1. 件名：「新規制基準適合性審査に関する事業者ヒアリング(高浜1, 2, 3, 4号機の設計及び工事の計画の認可申請(津波警報等が発表されない可能性のある津波への対応)【5】、及び、高浜保安規定(新規制基準対応)【26】)」

2. 日時： 令和2年12月11日 14時30分～18時30分

高浜発電所審査資料	R0
提出年月日	2020年12月16日

審査会合における指摘事項の回答 (No.2) (1/2)

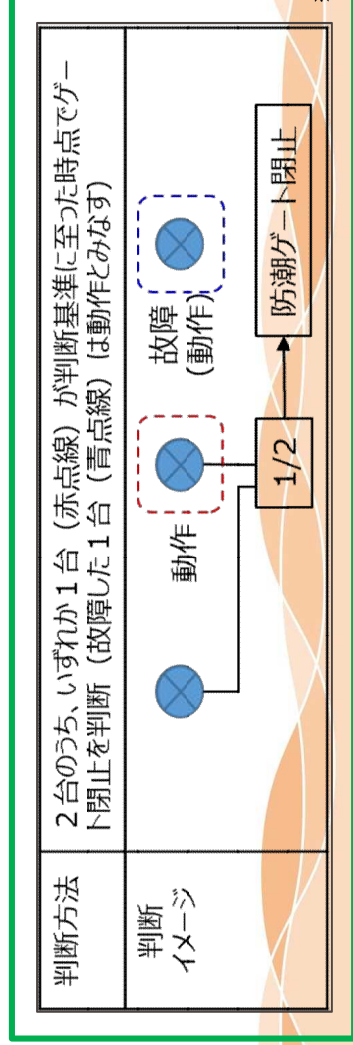
AOT（動作可能な潮位計が2台未満になった場合、12時間以内にモード3、56時間以内にモード5とした後に取水路防潮ゲートを閉止すること）について、参考としたDB設備のAOTも含め、考え方を説明すること。

- ✓ 潮位計がLCO逸脱した場合の要求される措置、AOTを右表に示す。
- ✓ ＜2台の潮位計が動作可能である場合＞
 要求される措置のB.1で、動作不能状態の潮位計を閉止判断基準検知と扱うのは、動作可能な潮位計が残り2台となった場合に、2台中2台の検知による判断については故障による検知失敗の可能性があるため、3台中2台の検知による判断と同等の信頼性を確保するためにこのように扱いとしているものである。（津波の襲来がなければ条件Bでは取水路防潮ゲートを閉止しない。下図参照）

条件	要求される措置	完了時間
B. 2台の潮位計が動作可能である場合	B.1 当直課長は、3台のうち動作不能となっている潮位計1台にて取水路防潮ゲートの閉止判断基準に係る潮位変動※4を確認したとみなす。 および B.2 当直課長は、動作不能となっている潮位計を動作可能な状態に復旧する措置を開始する。	速やかに
C. モード1、2、3 および4において2台未満の潮位計が動作可能である場合	C.1 当直課長は、モード3にする。 および C.2 当直課長は、モード5にする。 および C.3 当直課長は、モード5到達後、取水路防潮ゲートを閉止する。	1 2時間 5 6時間 速やかに
D. モード5、6および使用済燃料ピットに燃料体を貯蔵している期間において2台未満の潮位計が動作可能である場合	D.1 当直課長は、動作不能となっている潮位計を動作可能な状態に復旧する措置を開始する。 および D.2 原子燃料課長は、照射済燃料移動中の場合は、照射済燃料の移動を中止する。 および D.3 当直課長は、1次冷却材中のほぼ素濃度が低下する操作を全て中止する。 および D.4 当直課長は、1次冷却系の水抜き操作を行っている場合は、水抜きを中止する。 および D.5 当直課長は、取水路防潮ゲートを閉止する措置を開始する。	速やかに 速やかに 速やかに 速やかに

4. その他

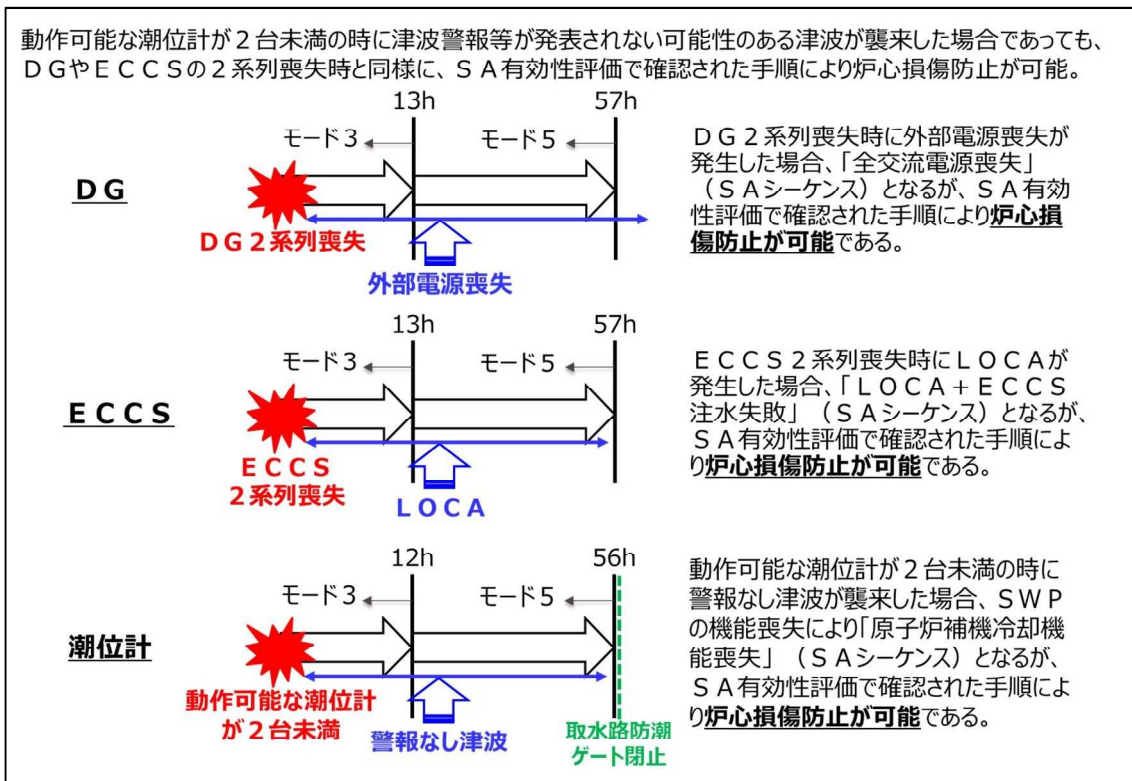
潮位観測システム（防護用）のLCO逸脱（上記1.の（1）、（2）の場合）に伴う取水路防潮ゲート閉止前に、警報なし津波が発生する可能性は否定できないことから、その場合の対応について検討した。

- 潮位観測システム（防護用）がLCO逸脱（上記1.の（1）、（2）の場合）に伴うモード移行中の期間において、仮に警報なし津波が発生した場合は、取水路防潮ゲートを閉止できない可能性がある。
- 取水路防潮ゲートを閉止できない場合、押し波の水位上昇に対しては、ポンプ運転状態や水密扉等の設備対策を考慮した実運転の条件では、津波が敷地内へ遡上するものの、浸水高さはわずかであり、施設への影響はない。一方、引き波の水位低下に対しては、津波水位が海水ポンプの取水可能水位を下回るため、海水ポンプが機能喪失する可能性がある。（なお、本津波による外部電源の喪失は発生しない。）
- ここで、海水ポンプの機能喪失については、「海水系統機能喪失」の手順書（海水ポンプ全台の機能喪失により、最終ヒートシンクが喪失した場合の手順）を整備しており、海水系統の機能喪失を判断した場合は、この手順書に基づく対応

(以下①または②)により、万一、取水路防潮ゲート閉止前に警報なし津波が発生した場合であっても対応は可能と考えている。

- ①現場確認を行い、海水系統の機能回復操作を試みる。例えば、引き波により運転中の海水ポンプが停止した場合には、他の停止中（待機中）の海水ポンプを使用することで、海水系統の機能回復ができる場合もある。
- ②海水ポンプ全台の機能が喪失した場合の主要な対応としては、2次系（蒸気発生器）による原子炉の冷却を行いつつ、大容量ポンプによる代替補機冷却水通水及び格納容器内自然対流冷却の準備（想定準備時間約7.5時間）を並行して進める。代替補機冷却の準備完了後は、余熱除去系統の冷却による原子炉の冷温停止に移行する。なお、大容量ポンプ準備作業は、津波による浸水、排水状況を考慮したうえでアクセスルートを復旧し実施する。

これは、MS-1の機器が機能喪失したことに伴うモード移行期間中において、当該緩和系が必要となる起因事象が発生したとしても、SA有効性評価で確認された手順により炉心損傷防止が可能という観点で、DGやECCSの2系列喪失時と同様と考えている。（下図参照）
